แก้ที่ผิด

HOBBY 154
โครงงาน “พิกทูไลต์ เครื่องช่วยหยิบสินค้าตามสัญญาณแสง”

โครงงาน “HOT KIT : อินทิเกรตแอมป์ Pro'sKit 30 + 30 วัตต์”

รูปที่ 5 วงจรสมบูรณ์ของ พิกทูไลต์ เครื่องช่วยหยิบสินค้าตามสัญญาณแสง

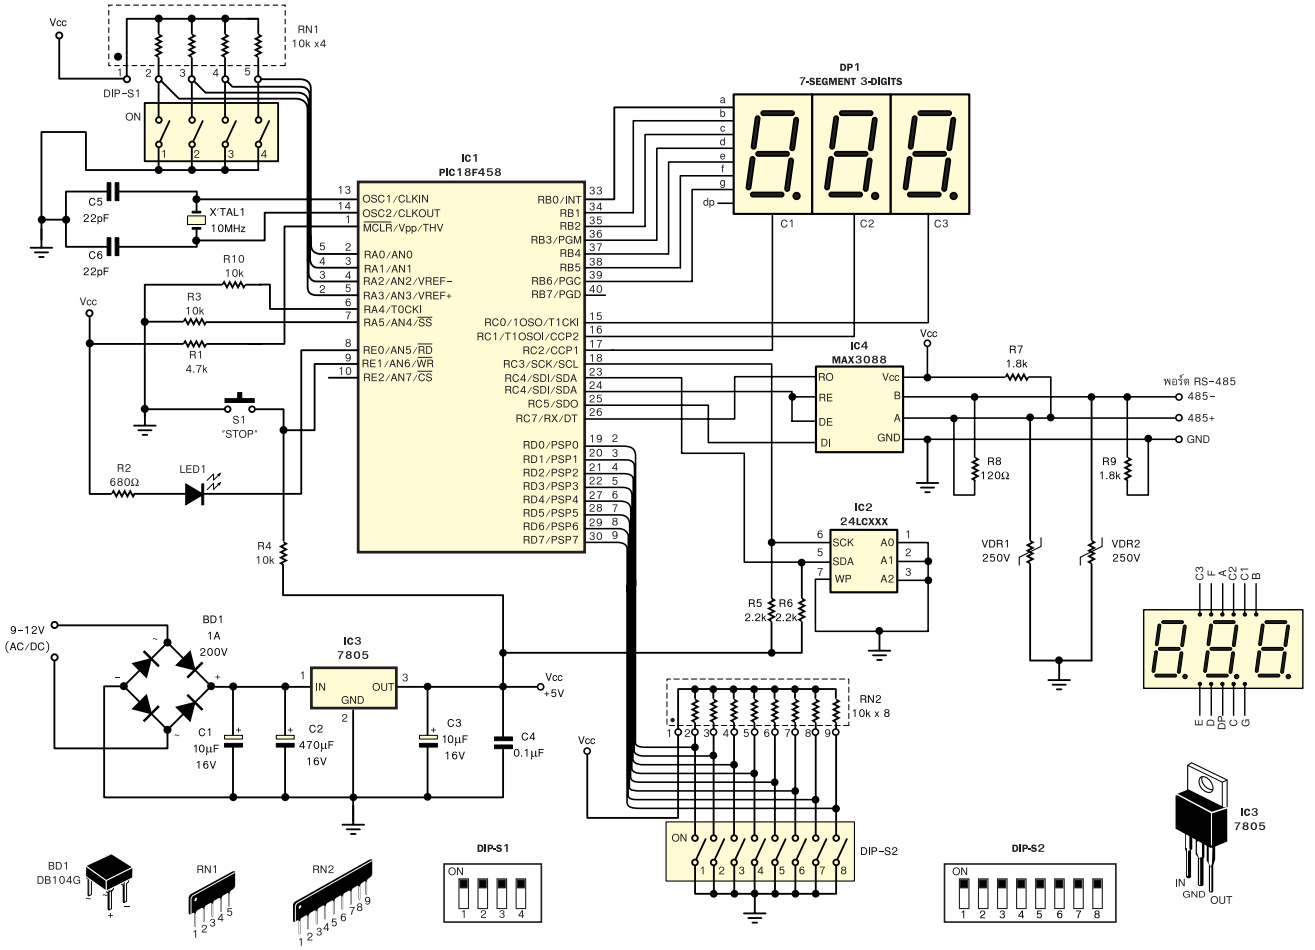
วงจรของรูปที่ 5 ในหน้าที่ 35 ด้านล่างของวงจรได้ขาดหายไป จึงลงวงจรที่แก้ไขใหม่ให้แล้ว ดังนี้
